Wijziging brander

Betrokken toestellen

Service actie

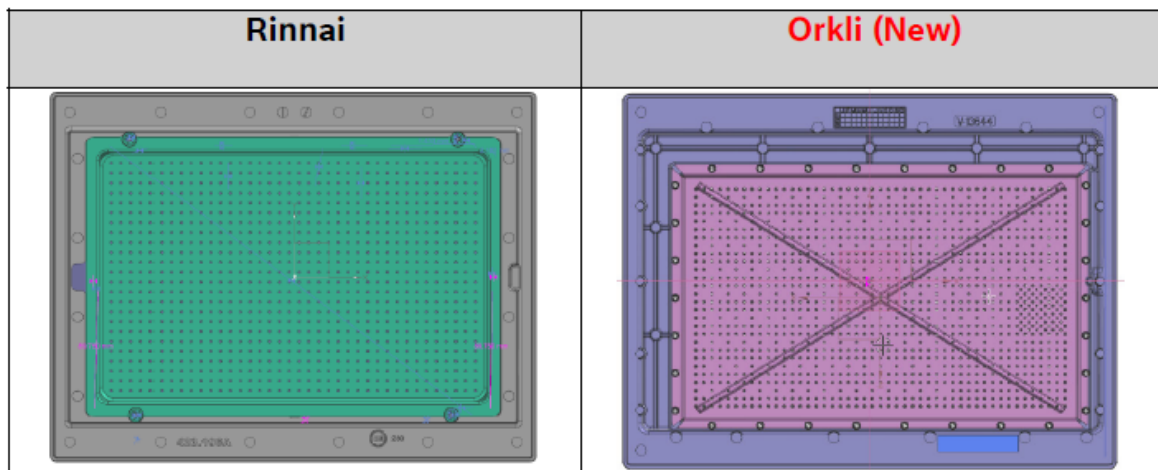
Om een stabiele componenten toevoer te waarborgen, is de gebruikte keramische brander van leverancier Rinnai vervangen door een nieuwe keramische vezelbrander (Ceramit) van leverancier Orkli.

De nieuwe Orkli-brander is een 1:1 vervanging en volledig compatibel met de betrokken apparaten.

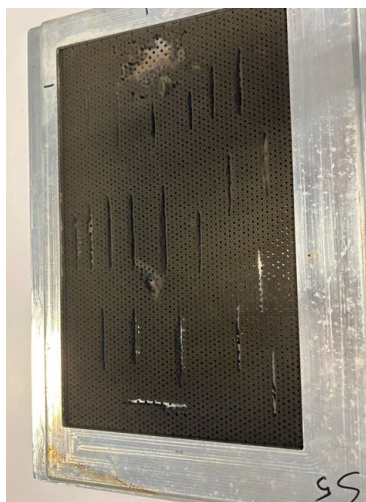
Vergeleken met het eerdere keramische model is de nieuwe keramische vezelbrander gevoeliger en vereist daarom meer zorg en voorzichtigheid bij de behandeling. Bij correcte behandeling is er geen risico op beschadiging van de vezelstructuur. Als echter schade optreedt tijdens service- of onderhoudswerkzaamheden, zoals door het per ongeluk laten vallen van de brander, moet deze worden vervangen.

De afbeelding hieronder toont een beschadigde brander om te illustreren hoe een aangetaste vezelstructuur eruitziet.

OPGELET

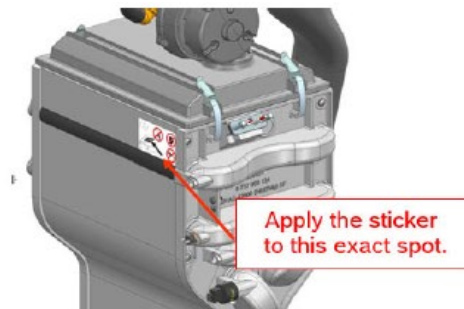
Het reinigen van de nieuwe keramische vezelbrander met perslucht is ten strengste verboden, omdat dit het delicate oppervlak zou beschadigen.

- Reinigen met een zachte reinigingsborstel of een fijnmazige borstel is meestal voldoende. Draadborstels of grove gereedschappen moeten worden vermeden.
